**Comité de Expertos en Transporte de Mercancías
Peligrosas y en el Sistema Globalmente Armonizado
de Clasificación y Etiquetado de Productos Químicos**

**Informe del Comité de Expertos en Transporte
de Mercancías Peligrosas y en el Sistema
Globalmente Armonizado de Clasificación
y Etiquetado de Productos Químicos
sobre su sexto período de sesiones**

Adición

**Enmiendas a la quinta edición revisada de las
Recomendaciones relativas al transporte de
mercancías peligrosas, Manual de Pruebas y
Criterios (ST/SG/AC.10/11/Rev.5)**

Figura 34.4.3.1: CONFIGURACIÓN PARA LA PRUEBA O.3 DE LAS NACIONES UNIDAS

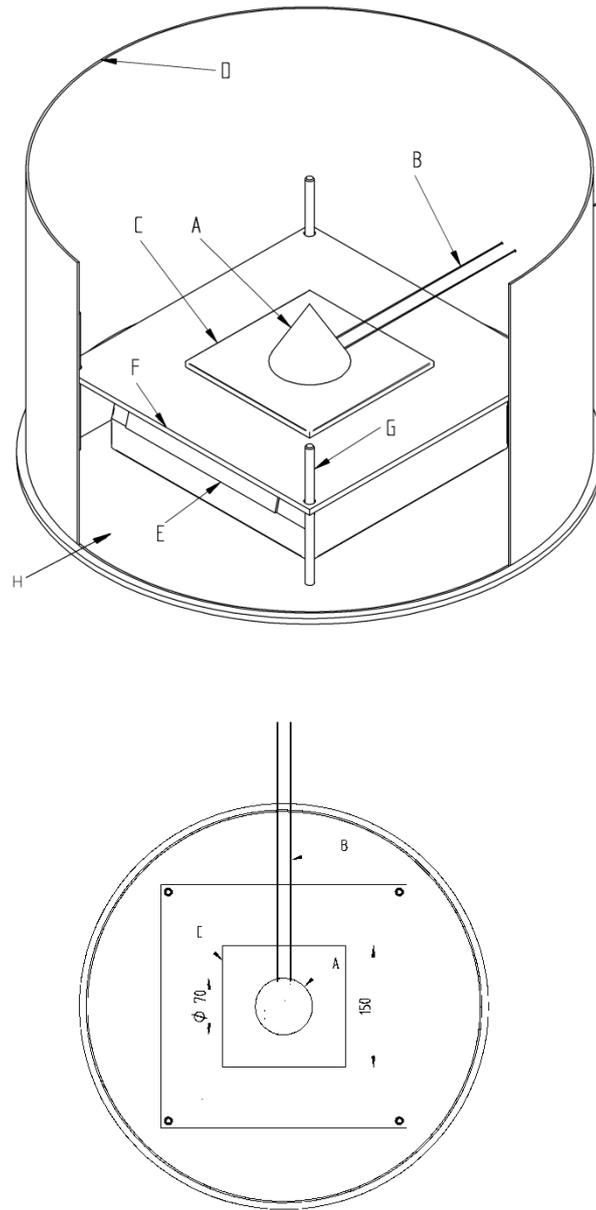
34.4.3.3.8 El montón de forma cónica objeto de la combustión debe estar siempre colocado en el centro de la balanza. También es importante proteger la balanza del calor y las partículas en combustión durante la prueba. Para ello, se recomienda la siguiente configuración general (las letras entre paréntesis remiten a la figura 34.4.3.1):

- a) Se utilizan dos placas para asegurar siempre la misma posición en la balanza y para proteger la balanza. La placa de apoyo (H) es mayor que la balanza y está hecha de un material sólido. Se recomienda fijar unos amortiguadores en la parte inferior para reducir las vibraciones del entorno. Se fijan de dos a cuatro varillas guía de metal (G) en la placa inferior como se muestra en la figura 34.4.3.1 para asegurar

siempre la misma posición de la placa de posicionamiento (F) y la placa de pruebas (C) en la balanza durante las pruebas. La placa de apoyo debe ser lo suficientemente rígida para mantener a las varillas guía siempre en una posición estable (por ejemplo, 4 mm de acero o 16 mm de poliamida). La balanza se debe colocar siempre en la misma posición central en la placa de apoyo.

- b) La placa de posicionamiento (F) está fabricada con un material ignífugo de baja conductibilidad, de propiedades similares a las de la placa de pruebas (véase la subsección 34.4.3.3.4). Los agujeros taladrados en la placa de posicionamiento para las varillas deben tener un diámetro unos 8 mm mayor que el de las varillas.

- c) Las varillas siempre deben estar en el centro de los agujeros para evitar el contacto entre la placa de posicionamiento (F) y las varillas, a fin de que el funcionamiento de la balanza no se vea afectado. Se deben fijar unas marcas en la placa de posicionamiento (F) para colocar la placa de pruebas (C) en la posición correcta en el centro de la balanza.

- d) La conexión eléctrica entre la fuente de energía y el hilo caliente debe ser lo suficientemente flexible para no obstaculizar la libertad de movimientos del platillo de la balanza por resistencia o movimiento. Ello se puede lograr con un hilo flexible y un soporte cerca de la placa de pruebas. Enrollar el hilo entre el soporte y la placa de pruebas ofrecerá flexibilidad adicional.

- e) El escudo contra el viento (D) puede estar integrado en la placa inferior o se puede colocar alrededor de todo el equipo de pruebas. El escudo no debe tener huecos en la parte inferior. El escudo debe estar cerrado y debe ser unos 10 cm más alto que el equipo para impedir corrientes de aire desde la parte superior.

Figura 34.4.3.2: PLACA E HILO DE ENCENDIDO PARA LA PRUEBA".

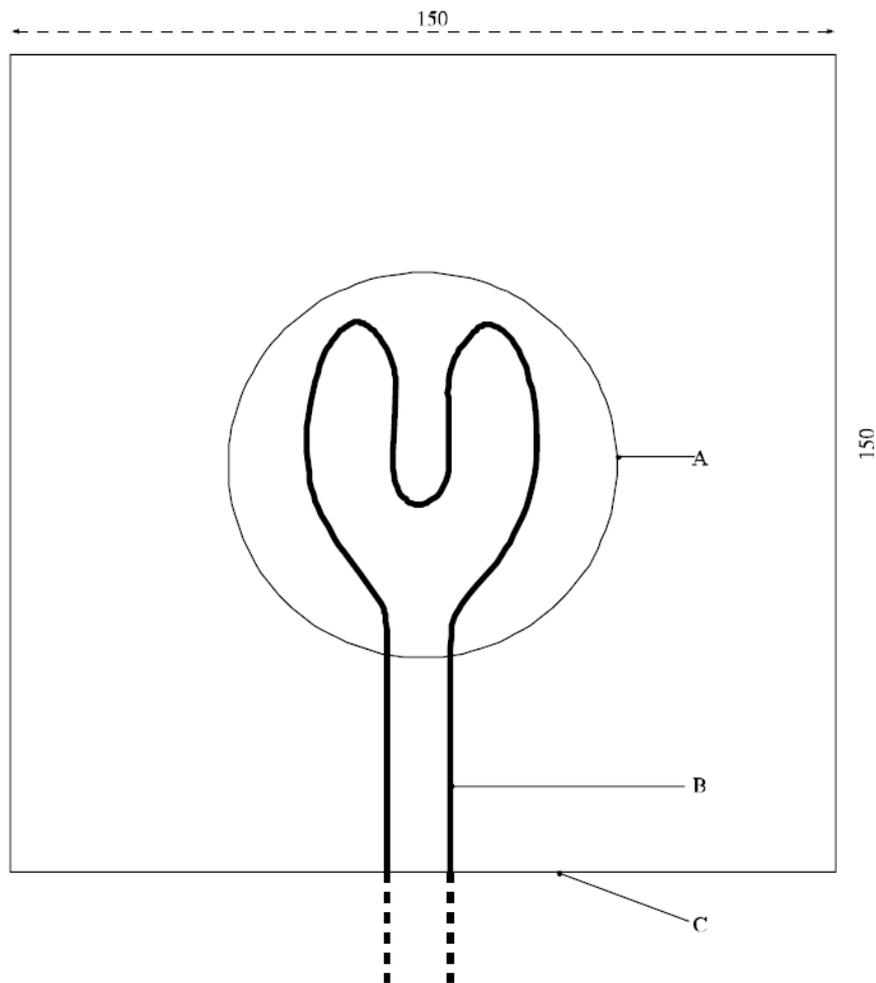
34.4.3.3.2 Se requiere una fuente de inflamación, constituida por un hilo de metal inerte conectado con una fuente de energía eléctrica capaz de mantener la disipación de potencia que se especifica a continuación. La resistencia eléctrica depende del material del hilo. Se recomienda utilizar hilo de níquel/cromo o AluChrom con las características siguientes:

- a) Longitud = 30 cm \pm 1 cm;
- b) Diámetro inferior a 1 mm;
- c) Potencia eléctrica disipada en el hilo = 150 W \pm 7 W.

El hilo debe tener la forma que se indica en la figura 34.4.3.2. Es muy importante que la conexión del hilo de calentamiento a la corriente eléctrica sea lo suficientemente flexible para evitar toda influencia en el funcionamiento adecuado de la balanza.
